A.6.1 PROCES VERBAL DE LA REUNION D'EXAMEN CONJOINT

Mise en compatibilité du Plan Local d'Urbanisme de Bordeaux Métropole avec le projet de l'État de mise à 2x3 voies de la rocade de Bordeaux entre les échangeurs n° 4 et 10 sur les communes de Bordeaux, Bruges, Eysines et Mérignac

Procès-verbal de la réunion d'examen conjoint du 7 juillet 2015

MODIFICATION A APPORTER AU PLU *Extrait de la (des) planche(s) : 22, 23*

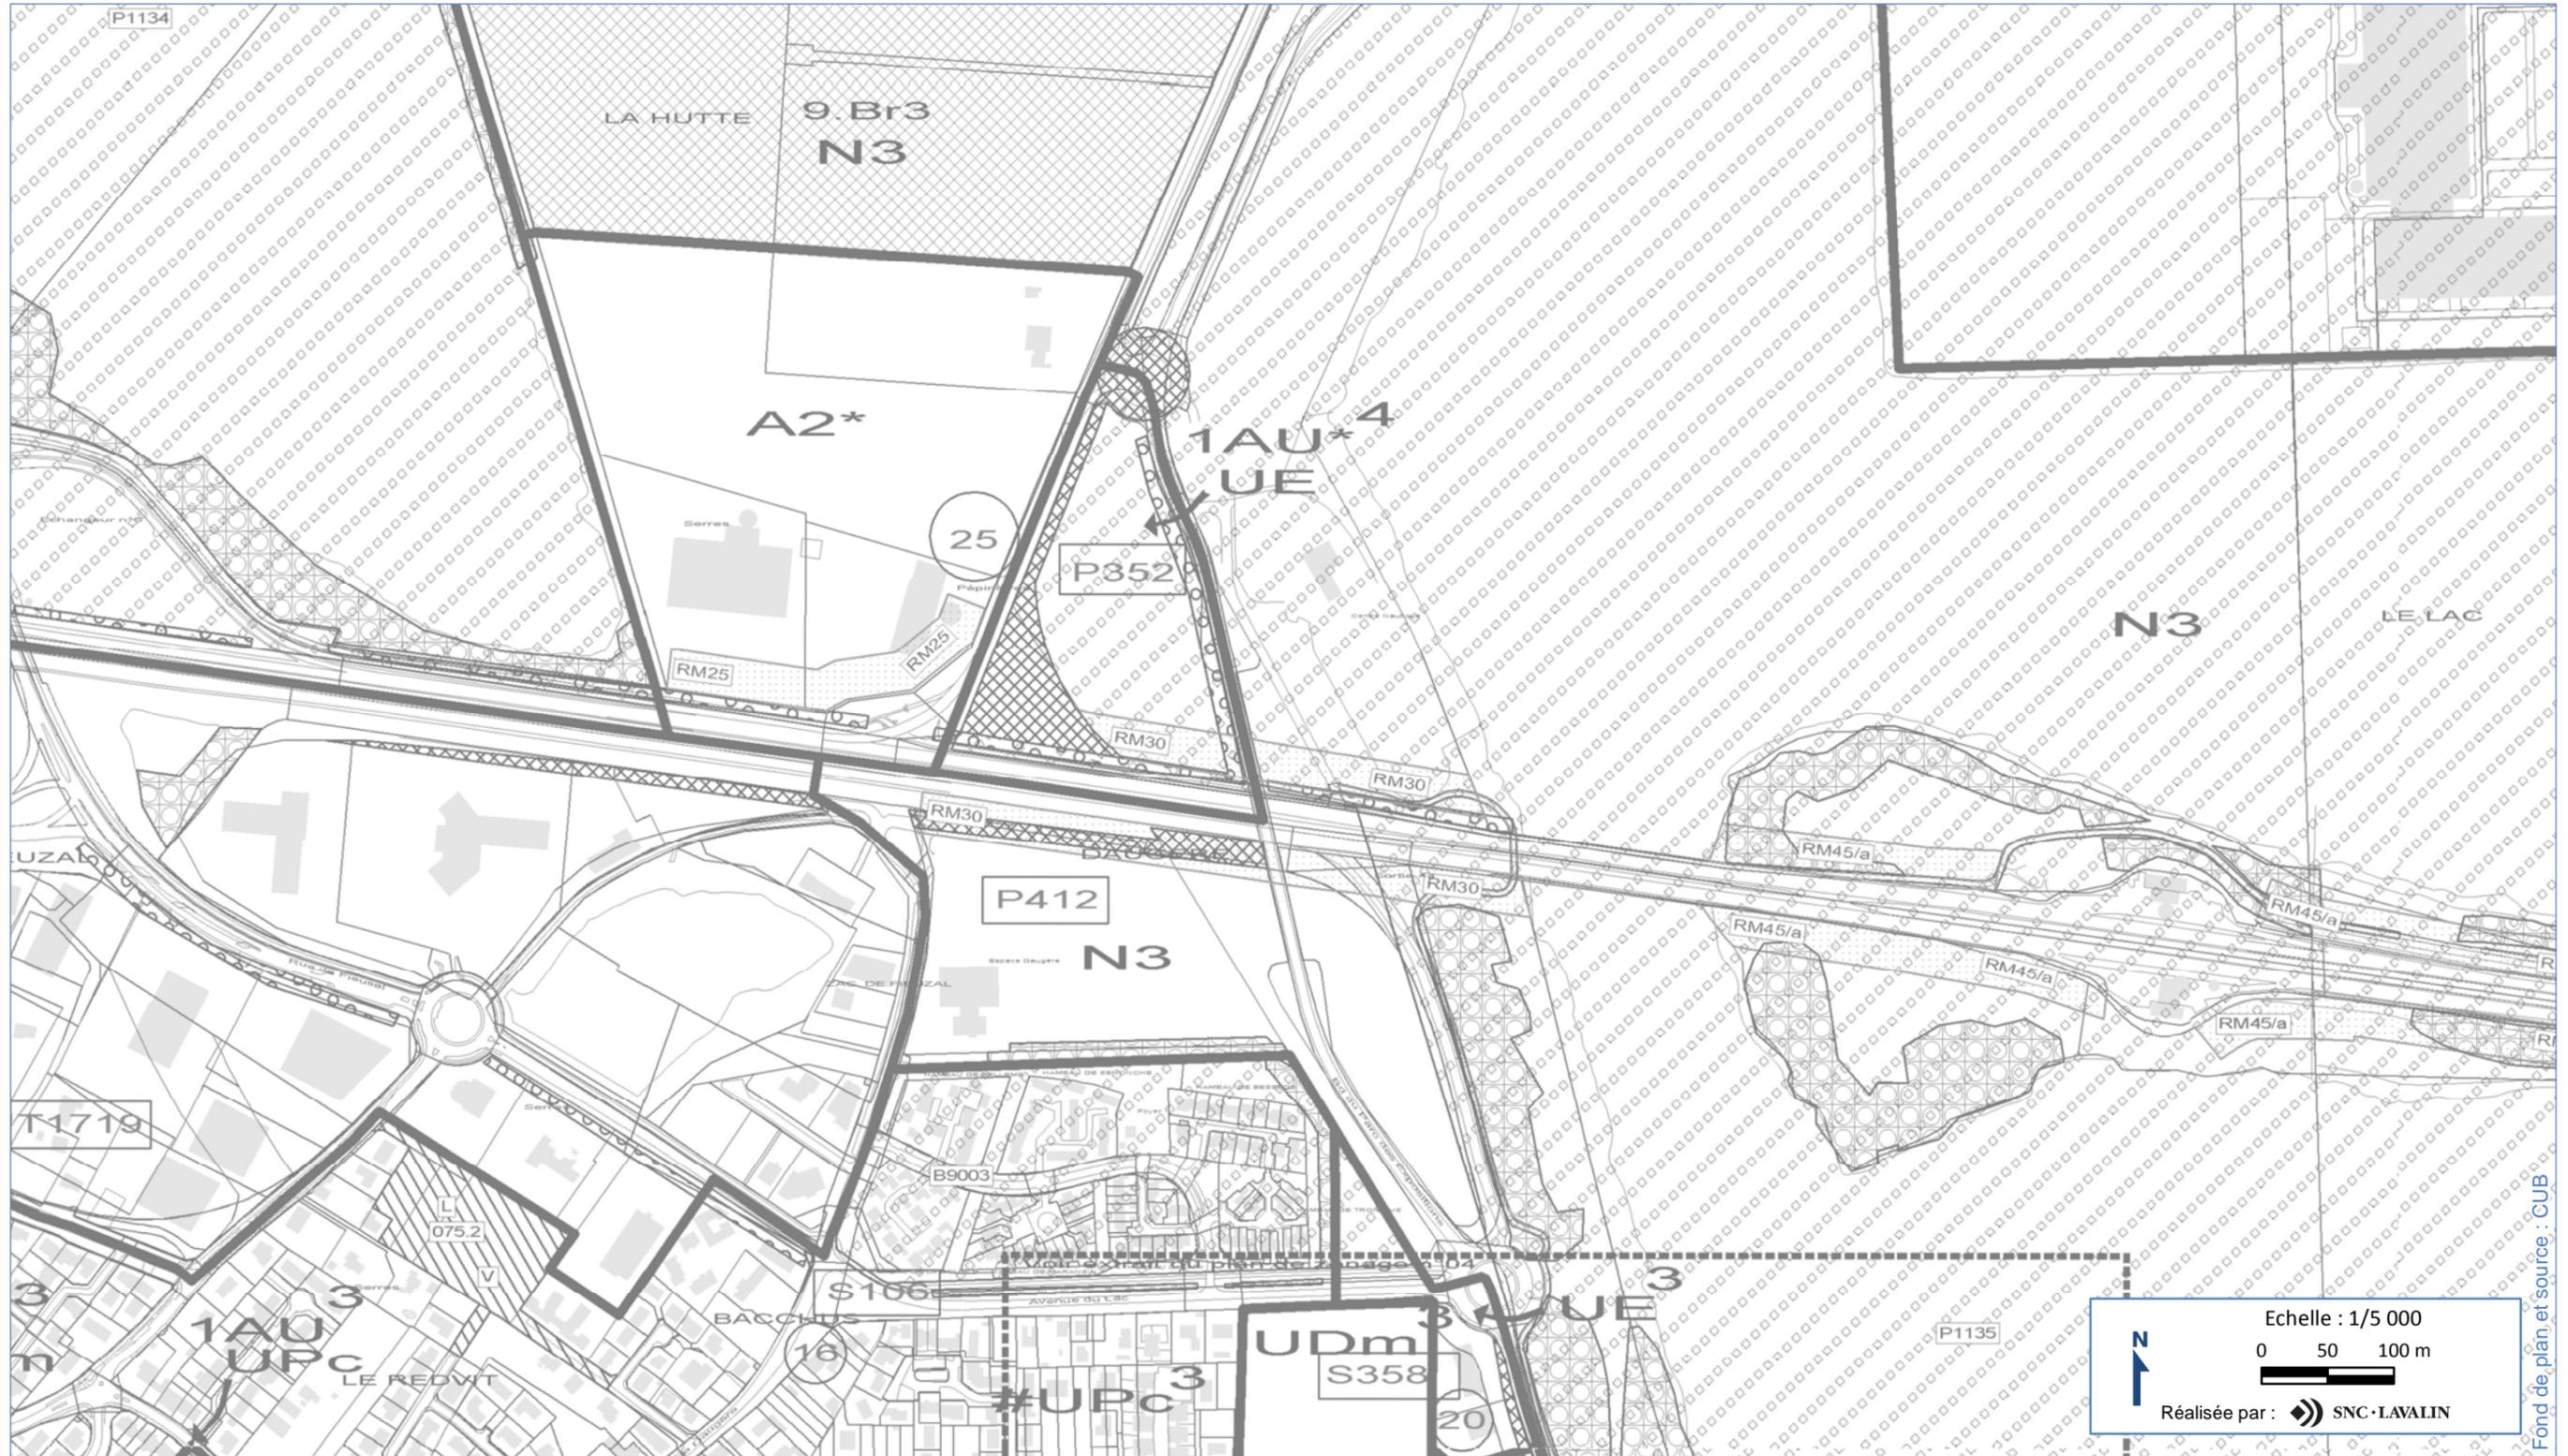
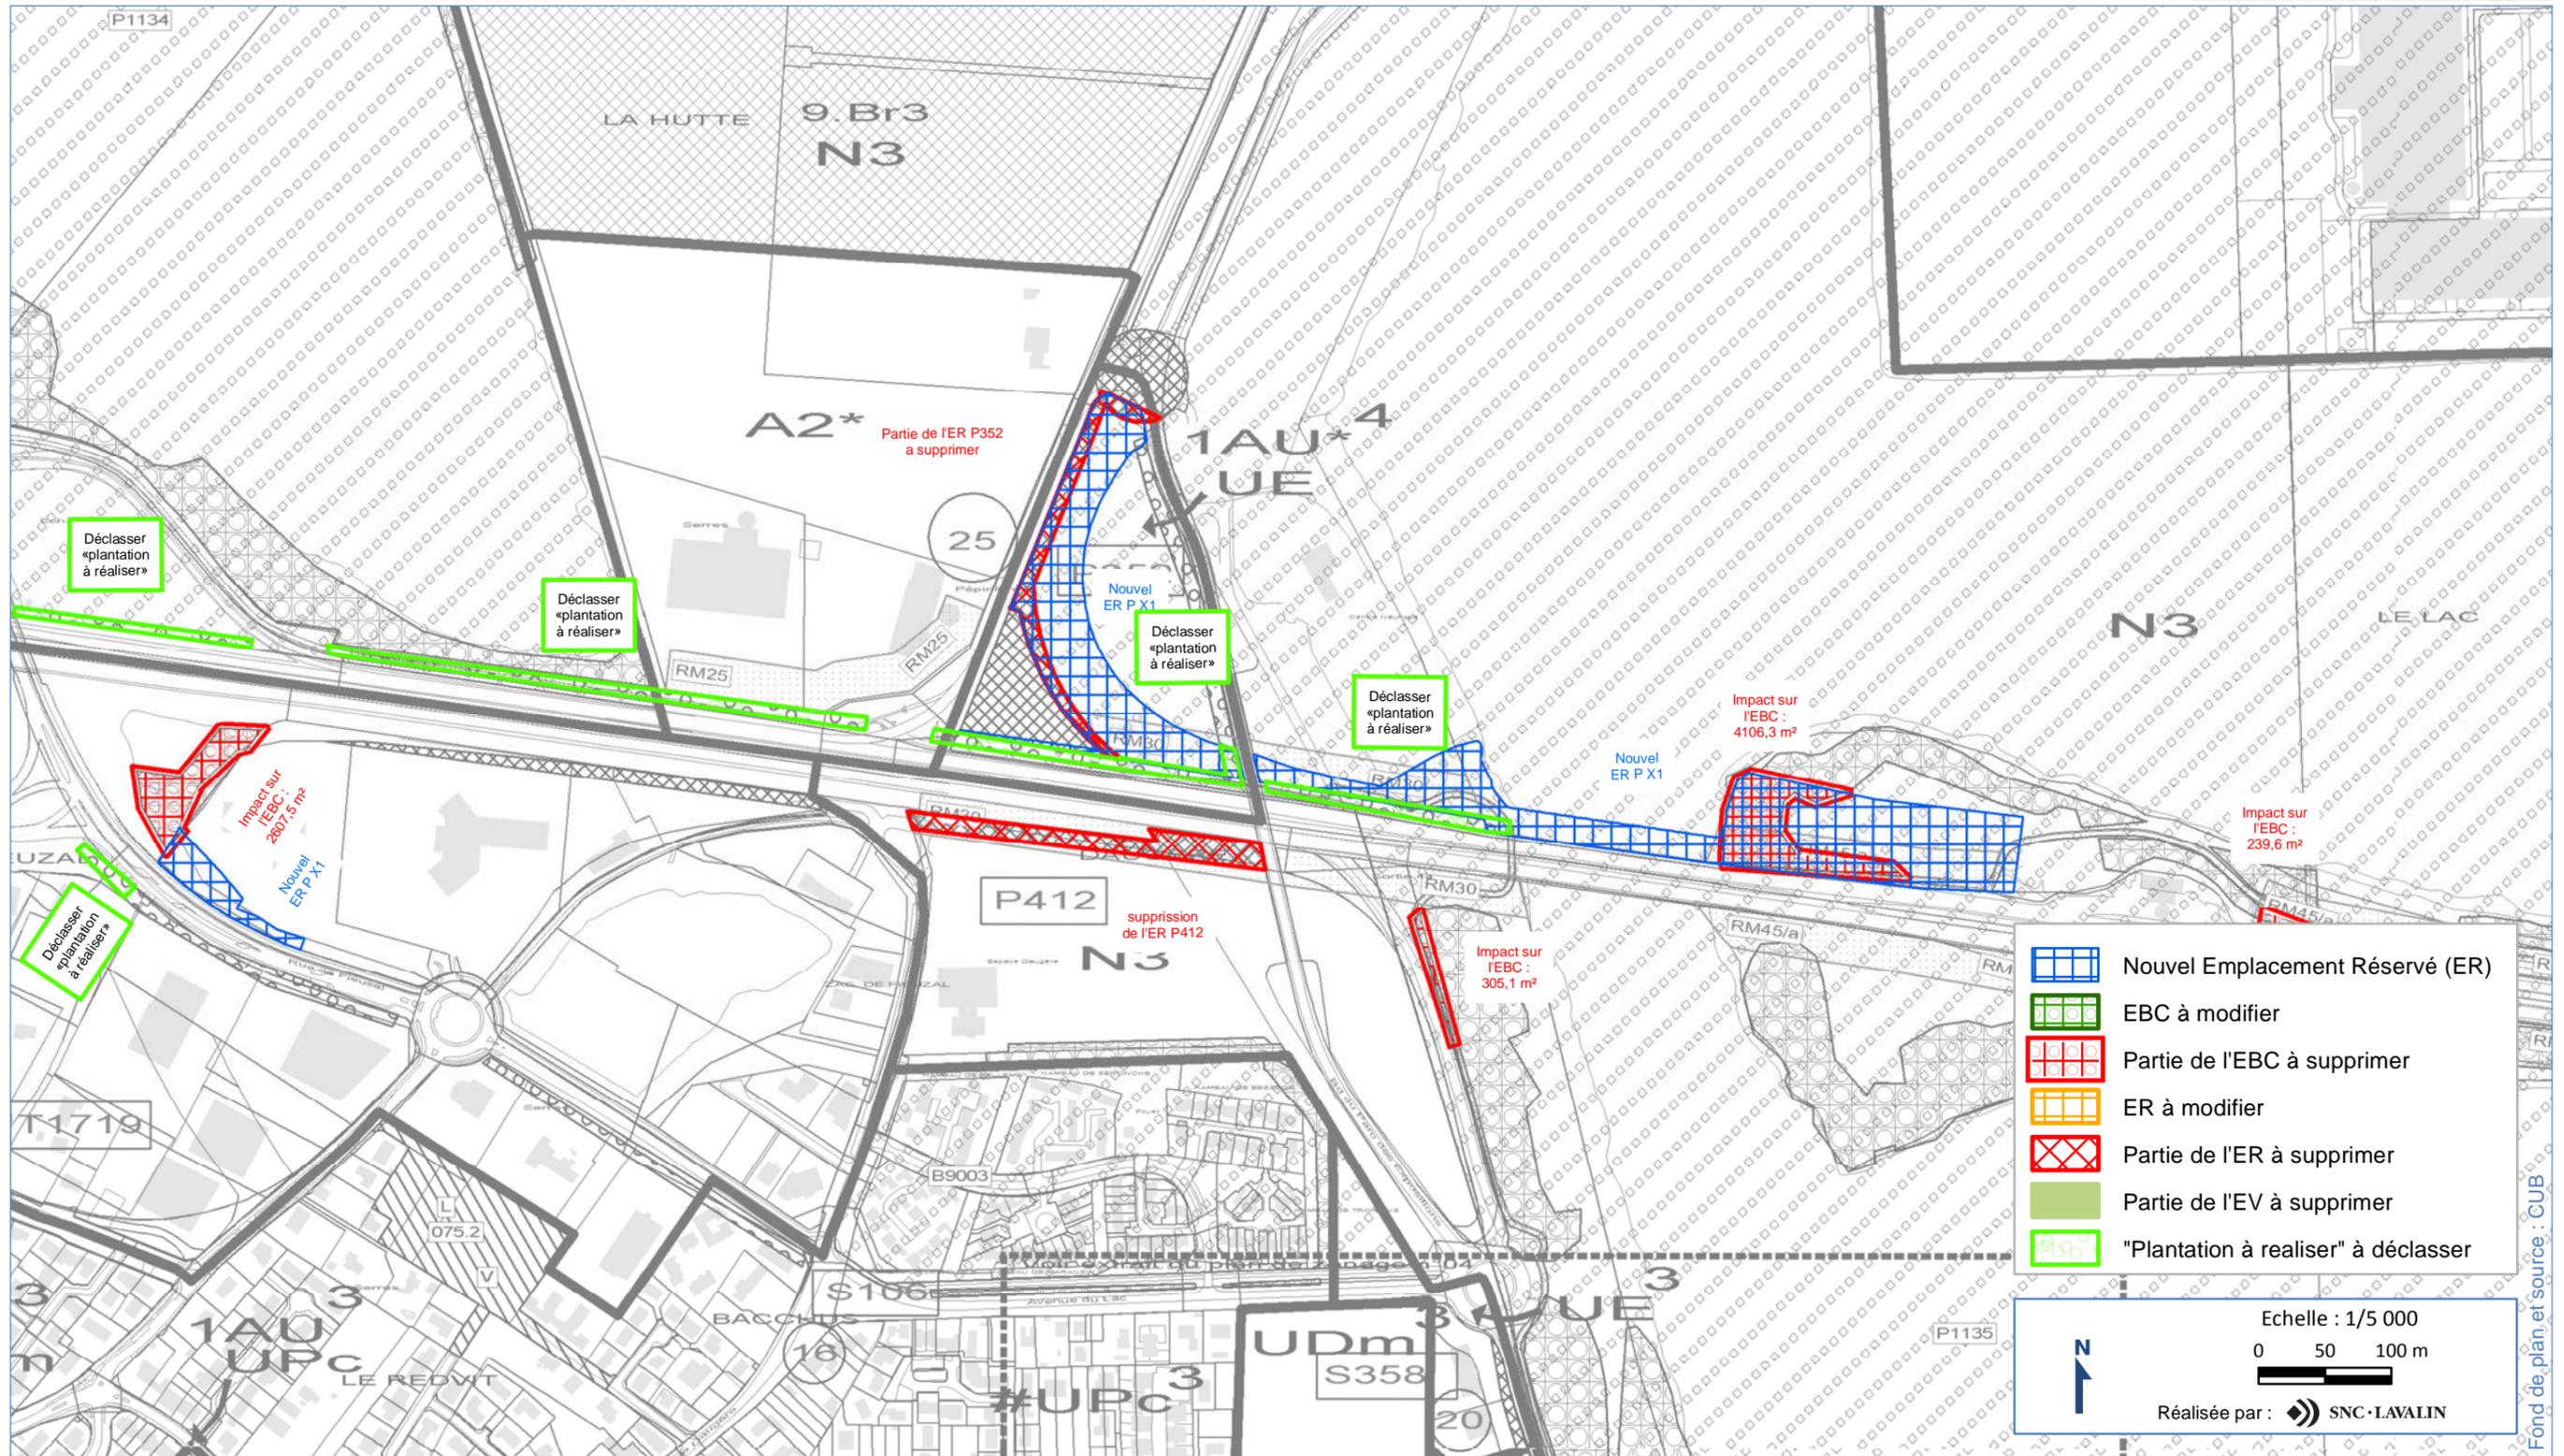
- Extrait planche 22, 23

- ER P412 : remplacer « suppression de l'ER P412 » par « partie de l'ER P412 à supprimer »,

- ER P352 : idem EBC, il manque le surlignage sur les parties conservées de l'ER.
